Asunto: Presentación de la Subsanación de Observaciones formuladas al Plan de Participación Ciudadana del Estudio de Impacto Ambiental Semidetallado del proyecto “Central Solar Fotovoltaica Algarrobal y su Interconexión al SEIN”

SUBSANACIÓN DE OBSERVACIONES EMITIDAS POR EL MINEM AL PLAN DE PARTICIPACIÓN CIUDADANA

INFORME N.º 0309-2023-MINEM/DGAAE-DEAE

ESTUDIO DE IMPACTO AMBIENTAL SEMIDETALLADO (EIA-sd)
DEL PROYECTO “CENTRAL SOLAR FOTOVOLTAICA
ALGARROBAL Y SU INTERCONEXIÓN AL SEIN”

Figura 4-9 Vista de los bloques de potencia en la CSF Algarrobal y su LT

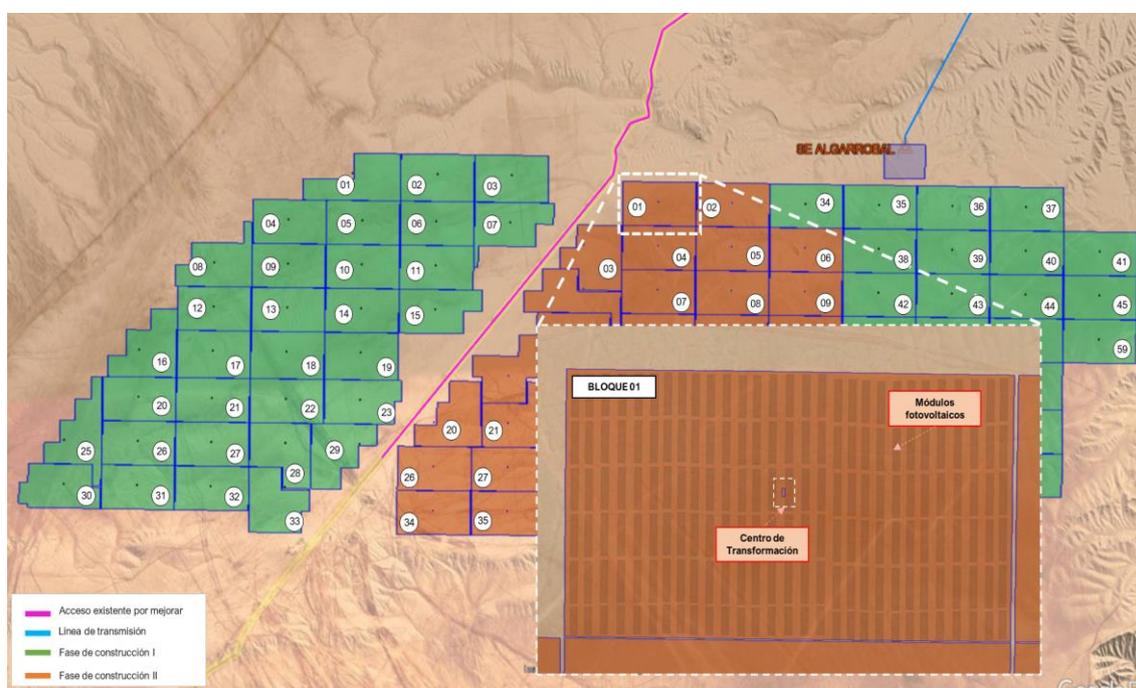
En el ítem 4.6.1 “Componentes principales”, en el apartado “Centros de transformación” (Registro N.º 3461275, pág. 18), el Titular señaló lo siguiente: *“Los diferentes elementos de la planta serán agrupados en 94 bloques (diferenciado por Fases de construcción) de permitan la interconexión de estos en baja tensión y posteriormente en media tensión. Los bloques estarán formados por un campo solar asociado y un centro de transformación (...)”*. Sin embargo, el Titular no explicó que es un “campo solar asociado” y si cada centro de transformación constará de un transformador; asimismo, en el cuadro 4-8 “Características referenciales de los centros de transformación”, se indicó que el tipo de los centros de transformación será “Monocristalino, Bifacial”, la cual es una característica que debe precisar.

Al respecto, el Titular debe presentar la descripción detallada de cada uno de los componentes que conforman los centros de transformación como bloques, campo solar asociado, entre otros; asimismo, debe explicar qué componente de los centros de transformación es de tipo “Monocristalino, Bifacial”.

- **Campo solar asociado:** Está referido al conjunto de módulos fotovoltaicos (paneles solares) que albergará un (1) bloque de potencia, los cuales se interconectarán y conducirán la captación de energía eléctrica a un (1) Centro de transformación (CT), es decir, cada CT mediante el cableado recibirá la energía de cada bloque de potencia.

- **Bloque de potencia:** Referidos a un conjunto de módulos fotovoltaicos, que se conectan mediante un circuito de baja tensión (1) a cada centro de transformación. La CSF Algarrobal contará con 94 bloques de potencia.

Los diferentes elementos de la planta de la CSF Algarrobal serán agrupados en 94 bloques de potencia¹, diferenciado por Fases de construcción (ver Figura 4-4). Los bloques de potencia estarán formados por un campo solar asociado² y un (01) Centro de transformación.

Los centros de transformación convierten la energía de baja tensión (mediante el transformador) proveniente de los módulos fotovoltaicos en media tensión por medio de equipos denominados inversor fotovoltaico para posteriormente transportar la energía eléctrica hacia la subestación eléctrica Algarrobal, que permitan la interconexión de estos en baja tensión y posteriormente en media tensión.

Figura 4-3 Accesos existentes próximos al proyecto

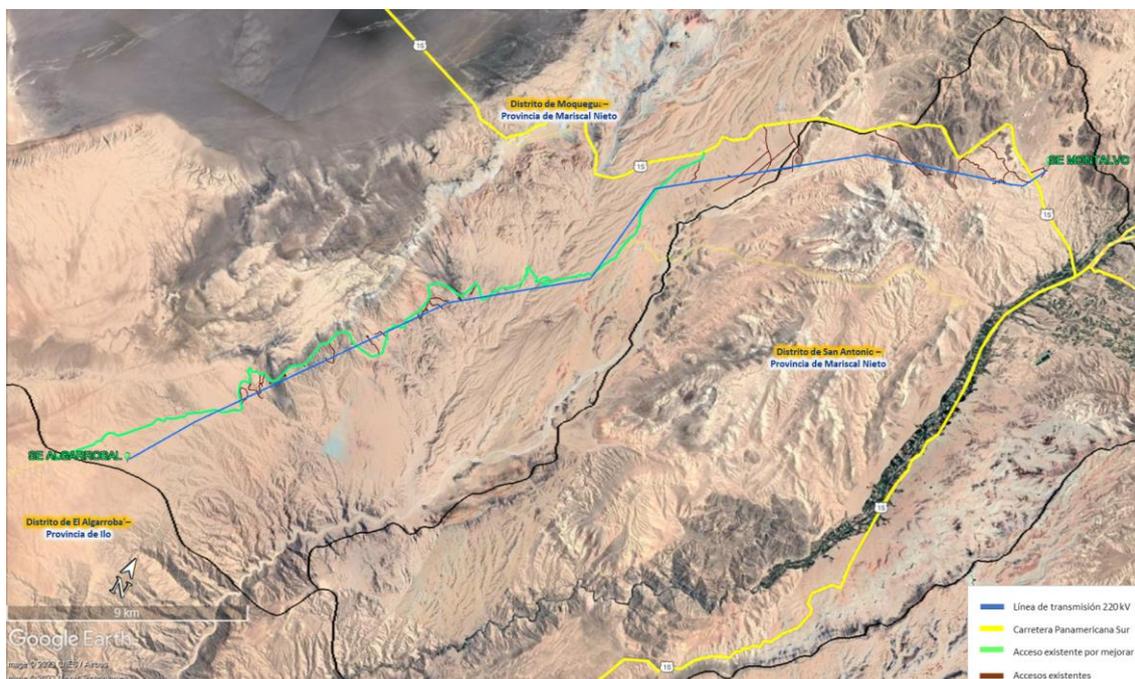
De la revisión del ítem 4.6.2 “Componentes auxiliares” (Registro N.º 3461275, págs. 28 al 38), se verificó que el Titular no precisó si implementarán accesos externos que permitan el ingreso a la futura CSF Algarrobal y su LT, o si utilizarán accesos existentes; de ser esto último, se debe indicar la distancia de dichos accesos existentes, el estado de dichos accesos, y señalar si en alguno se realizará alguna actividad para su adecuación o mejora.

Al respecto, el Titular debe: i) precisar si el Titular implementará accesos externos que permita el ingreso a la futura CSF Algarrobal y su LT; ii) de ser el caso, debe alcanzar un valor estimado de la distancia de accesos a implementar y precisar dónde realizará la implementación de dichos accesos (localidad y/o centro poblado); y iii) precisar y diferenciar los accesos externos que implementará de los existentes, e indicar si realizará alguna mejora o refacción de los mismos (señalando dónde y cuál será la distancia de los accesos a mejorar).

Es importante precisar que no se implementarán accesos externos con fines de conectividad hacia la CSF Algarrobal (denominado en el presente PPC como “Accesos proyectados”), ya que se contempla el uso de “**Accesos existentes**” (ver Figura 1), los cuales son:

- 1) Panamericana Sur.
- 2) Acceso existente por mejorar (actualmente de tipo trocha carrozable).
- 3) Accesos existentes (aquellos que parten del acceso existente por mejorar hacia la LT).

Con base a lo mencionado anteriormente, se desprende que el proyecto cuenta con tres (3) tipos de accesos existentes, que permiten la conectividad con la CSF Algarrobal.

PPC-04

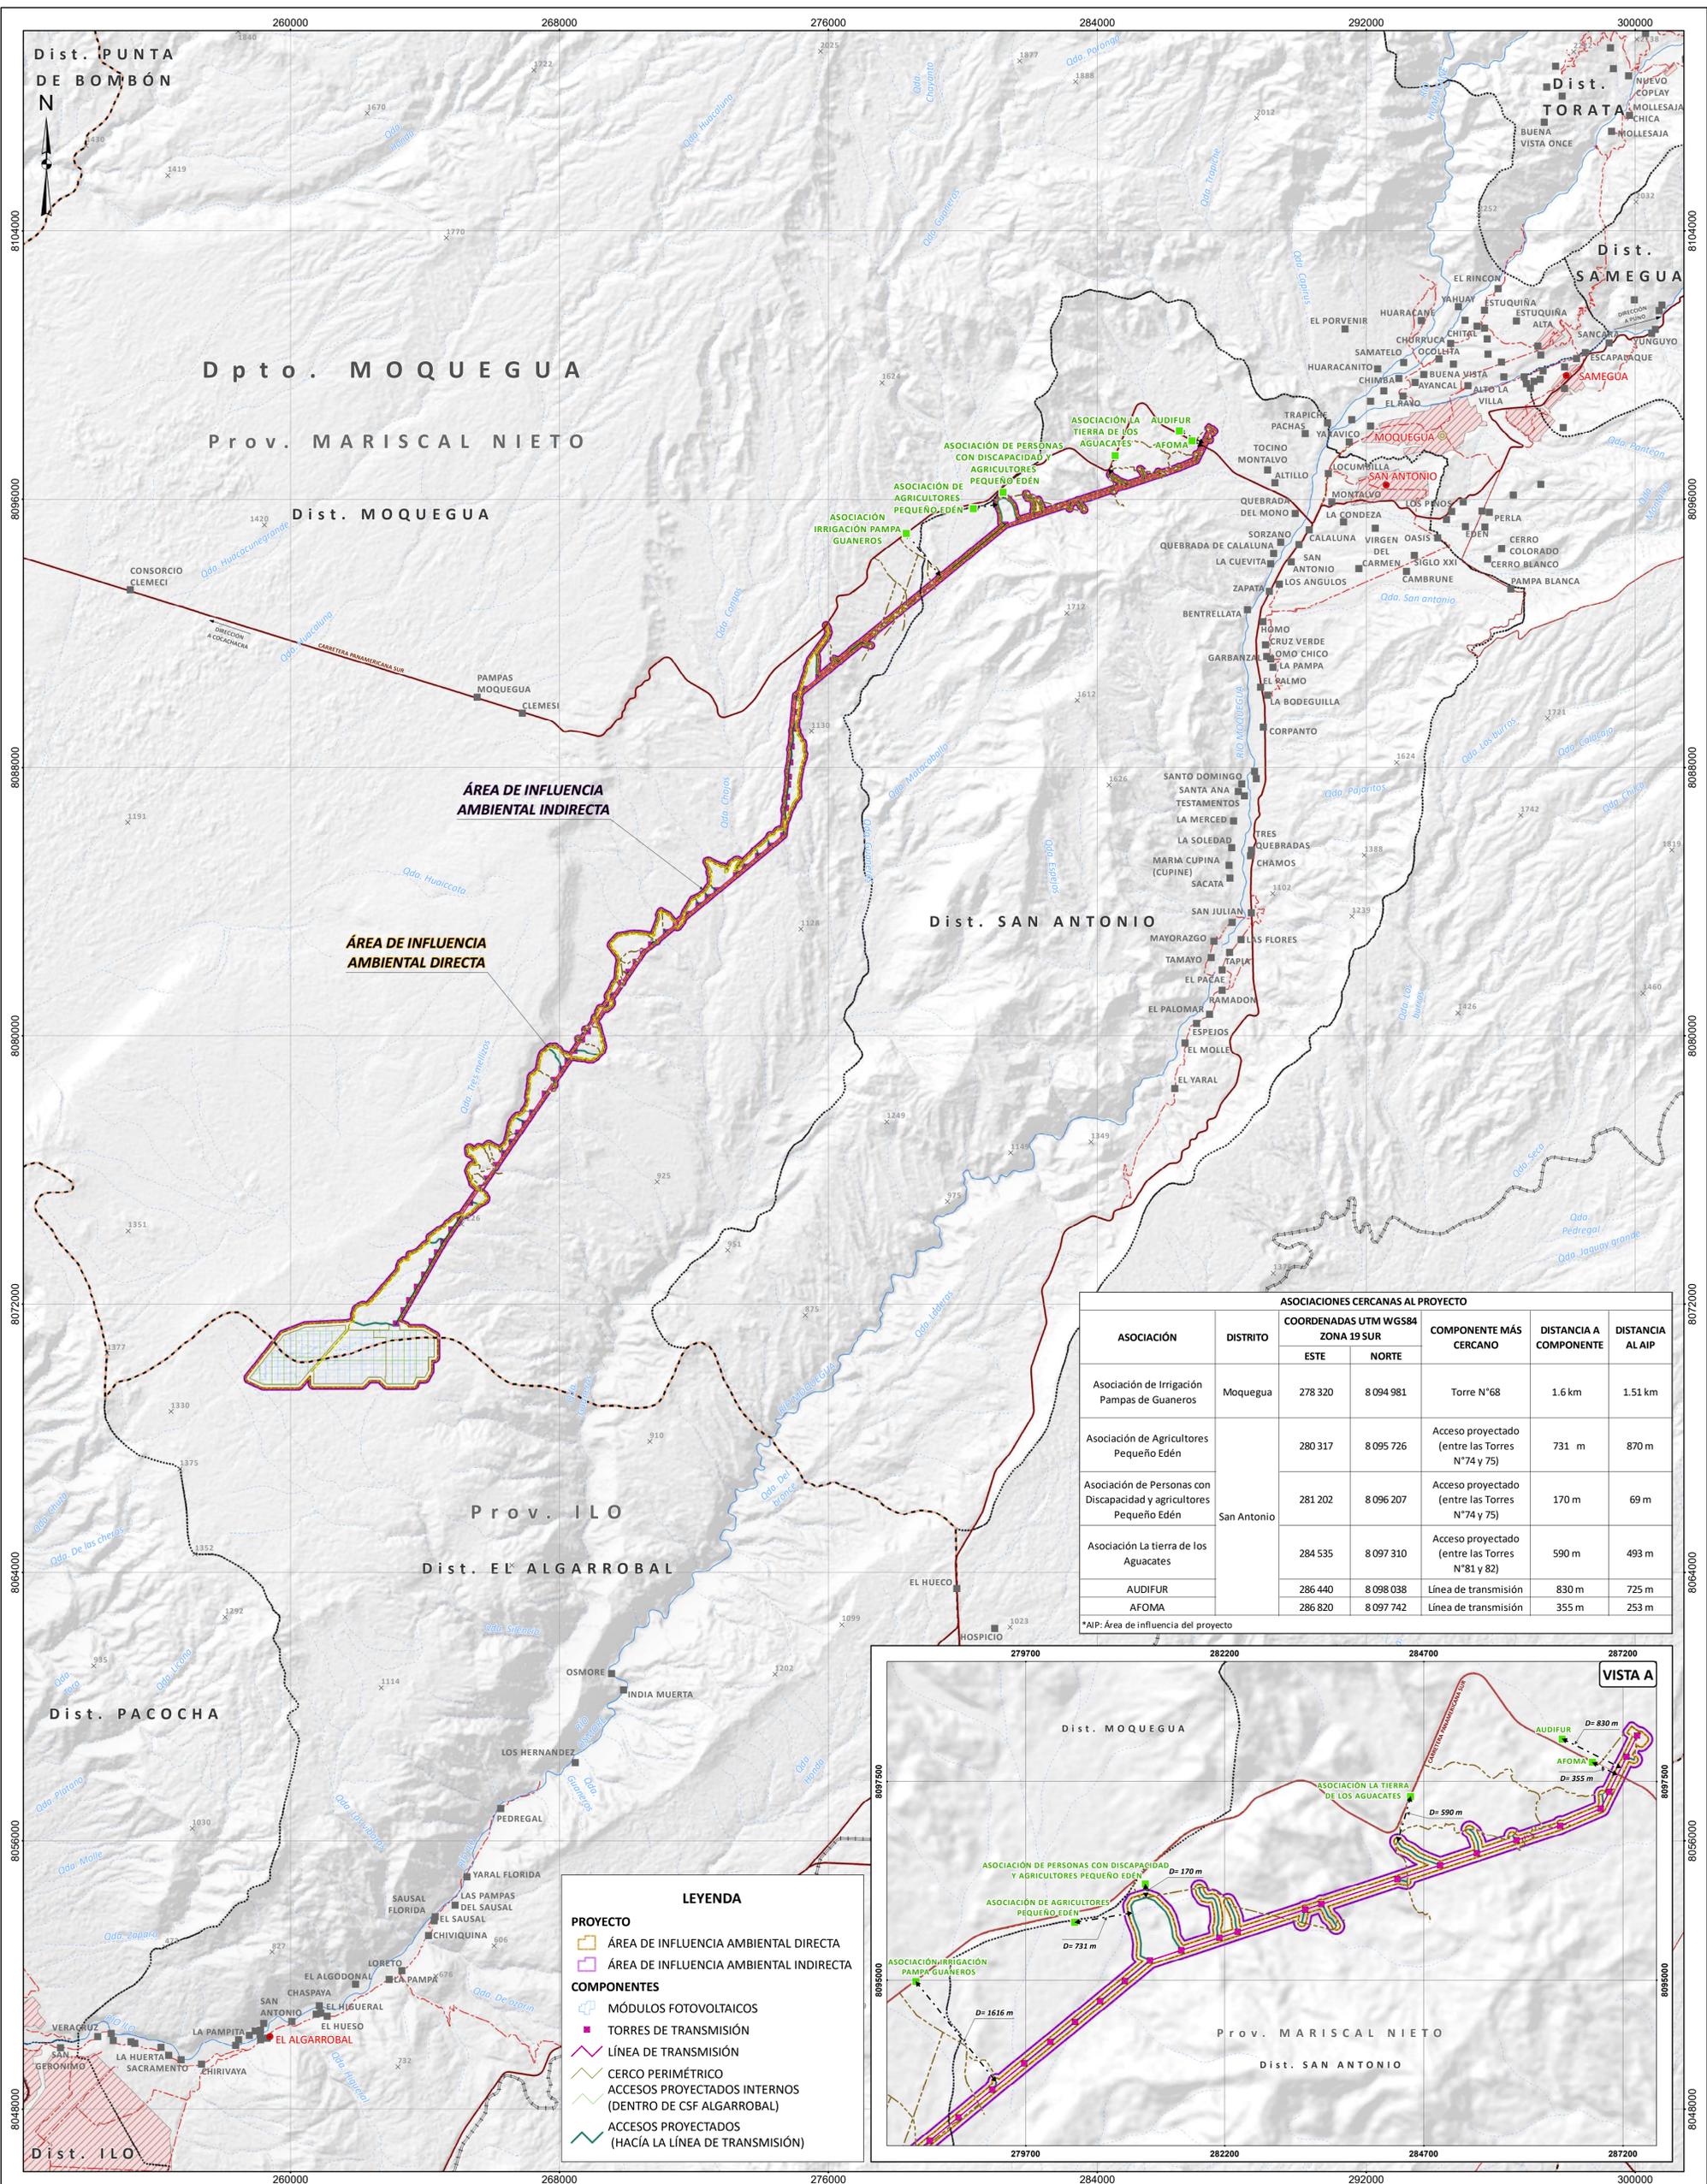
- ii) Presentar los criterios biológicos y sociales que sustentan la determinación del All.
- iii) Actualizar el mapa PPC-03 “Mapa de Áreas de Influencia” y el mapa PPC-04 “Mapa de Áreas de Influencia y Poblados” (Págs. 104 y 106), considerando los centros poblados y/o localidades del AID y All del Proyecto. En esa línea, los nuevos mapas deben estar a una escala que permitan su correcta visualización, debidamente firmados por el profesional colegiado y habilitado responsable de su elaboración.

- iv) Incluir un mapa donde se vea reflejado las distancias de los centros poblados y localidades a las vías de acceso que conducen al Proyecto, de manera que, se georreferencien dichos grupos de interés por el criterio de estar considerados como parte del AID y All del Proyecto, y por el criterio de cercanía de la población a las vías de acceso que se utilizarán en el Proyecto en sus diferentes etapas.

Se actualiza el Mapa PPC-04 Mapa de áreas de influencia y poblados (ver Anexo 1 Mapas) incluyendo la distancia de las asociaciones cercanas al área de influencia del Proyecto (señaladas en los literales precedentes) y las vías de acceso que conducen al Proyecto, tal como se detalla en el *Cuadro 10-1 Asociaciones involucradas con el Proyecto* de la Observación 6.i).

Gráfico 3-1 Atenuación de ruido por distancia - AID

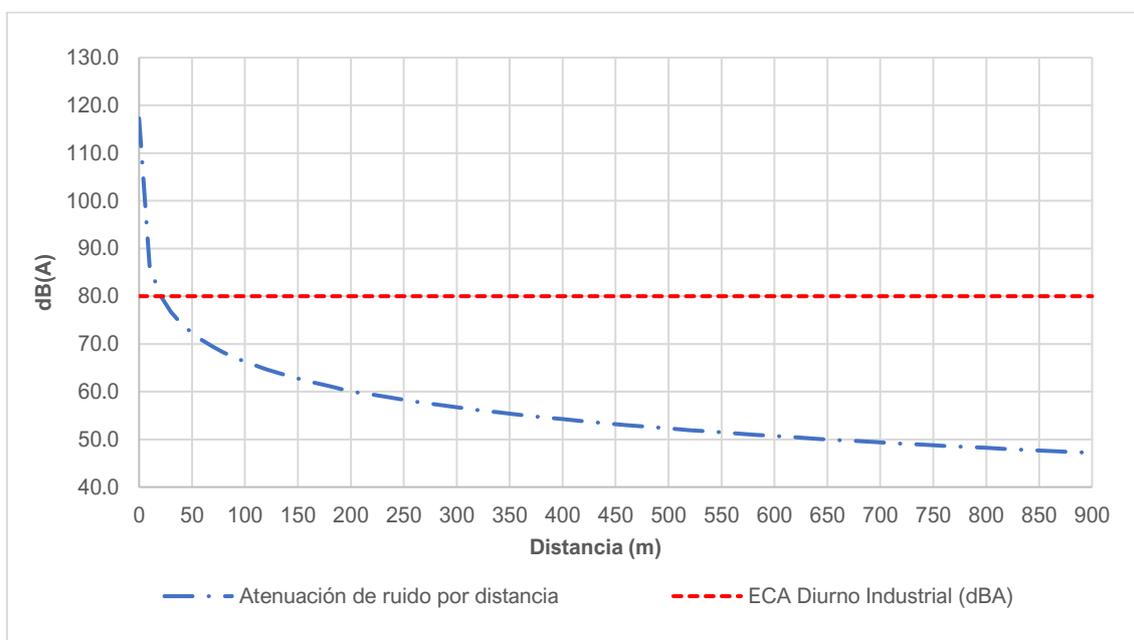
Al respecto, el Titular debe presentar la memoria de cálculo de los resultados que sustentan los buffers que determinan el AID y All propuestas para el Proyecto; además, debe precisar qué estimaciones o modelamientos realizó, qué etapas del Proyecto consideró y bajo qué escenario de trabajo se determinaron los buffers presentados en el PPC del EIA-sd del Proyecto.

Se adiciona el Anexo 8 Estimación de ruido, el cual contiene la memoria de cálculo con los resultados que sustentan los buffers que determina el área de influencia directa e indirecta. Se utilizó la metodología descrita en el manual británico *BS 5228-1:2009+A1:2014 Code of practice for noise and vibration control on construction and open sites* para posteriormente estimar el ruido acumulativo en el punto de interés.

Debido a la inexistencia de población (viviendas, zonas residenciales, entre otros) y el uso futuro del área para la construcción y operación de la CSF Algarrobal y su línea de transmisión, se selecciona como criterio de delimitación del área de influencia directa (AID) a la distancia en la que se generaría la isófona para llegar al ECA Ruido – Zona Industrial (D.S. N.º 085-2003-PCM) para horario diurno, el cual está fijado en 80 dBA. En el Cuadro 3-2 se observa que los niveles de ruido total alcanzan un valor de 72.9 dBA a una distancia de 50 m, en ese sentido, se define un buffer de 50 m desde la huella de los componentes del Proyecto bajo un criterio conservador, para la delimitación del AID para el factor de ruido ambiental.
